Nazwa zamówienia: Przebudowa infrastruktury kardiologicznej w Klinice Kardiologii i Kardiochirurgii - prace budowlane wraz z zakupem i montażem wyposażenia oraz częściowym zakupem i montażem sprzętu medycznego.

Numer referencyjny: 138/2025

**WYJAŚNIENIA TREŚCI SWZ - 2**

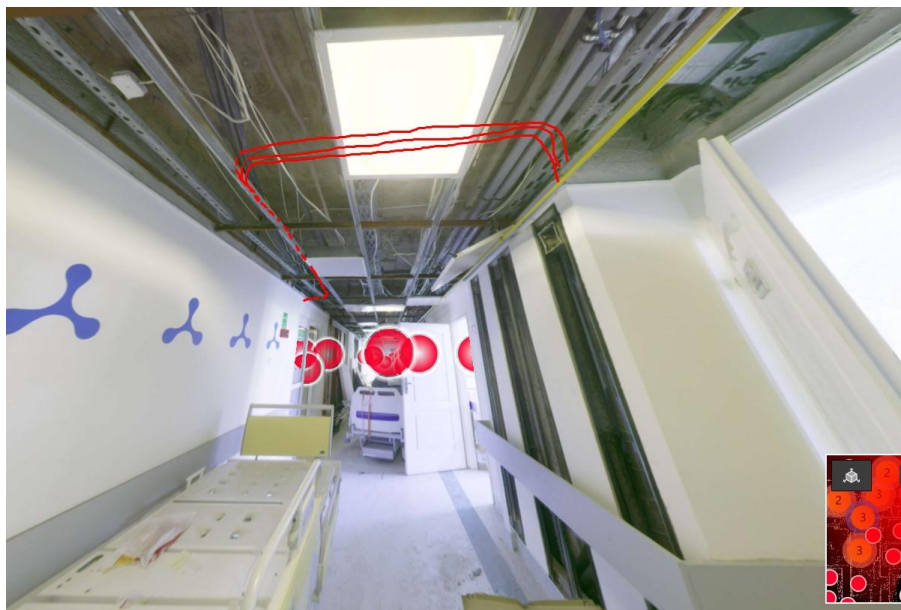
12. Instalacje gazów medycznych (kardiochirurgia) – proszę o dokładne sprecyzowanie w jakiej formie ma się odbyć modernizacja istniejącego pionu tlenu, spr. powietrza i próżni. Opis i rysunek ograniczają się tylko do stwierdzenia, że należy zwiększyć jego średnice. Prosiłbym zatem o uszczegółowienie, od którego momentu należy zwiększyć jego średnice (czy tuż od źródeł zasilania, czy np. od piwnicy?), a także do jakich średnic należy go powiększyć i przez ile kondygnacji należy dokonywać tego zwiększenia? Czy nad projektowanym obszarem znajdują się jeszcze inne oddziały zasilane w gazy medyczne? Zalecałoby się montaż nowego pionu obok istniejącego, żeby zminimalizować okres bez gazów dla przebiegu pozostałych oddziałów pod nowy pion.

Modernizację pionu należy przeprowadzić od miejsca, w którym istniejące średnice zapewnią wystarczające przepustowości dla zapotrzebowania projektowanego oddziału. Nie będzie konieczne rozpoczynanie modernizacji tuż za źródłem zasilania. Powiększenie średnic pionu należy przeprowadzić zgodnie z rysunkiem tj. VAC-Ø28, O2-Ø22 AIR5-Ø22. Nad projektowanym obszarem, wg. wiedzy projektanta w chwili projektowania nie znajdowały się inne obszary/oddziały wymagające zasilania gazami medycznymi. W odniesieniu do propozycji montażu nowego pionu. W projekcie zawarto zapis:

\*Istniejącą instalację gazów medycznych należy zdemontować w momencie rozpoczęcia prac nad ETAPEM II. Podczas prowadzenia prac nad ETAPEM I, instalację należy zabezpieczyć i pozostawić w niezmiennym stanie.

Można zatem wykonać nowy pion i przyłączyć istniejący zakres (Nazwany w projekcie - ETAP II) aby zapotrzebowanie na gazy było spełnione podczas prac nad ETAPEM I.

**Na czerwono oznaczono przebieg istniejącej instalacji gazów medycznych, która znajduje się w ETAPIE I i musi funkcjonować podczas wykonywania prac nad tymże etapem.**

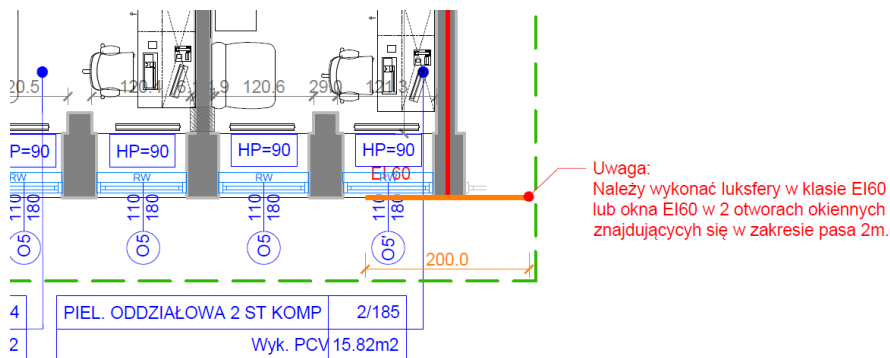
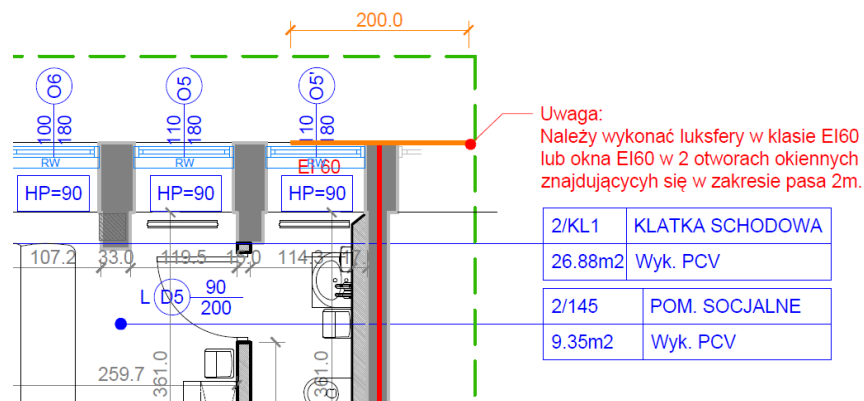
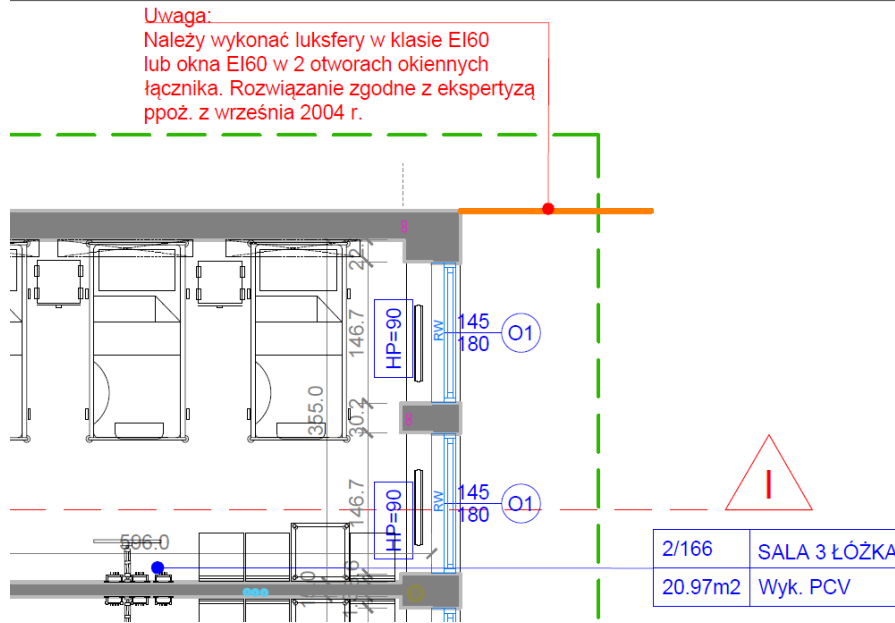
12. Dotyczy oddziału kardiochirurgicznego. Czy w zakres oferty wchodzi wymiana okien zgodnie z poniższymi rysunkami? Jeżeli tak, to proszę o uzupełnienie zestawienia stolarki o te elementy, bądź podanie ilości okien do wymiany wraz z wymiarami.
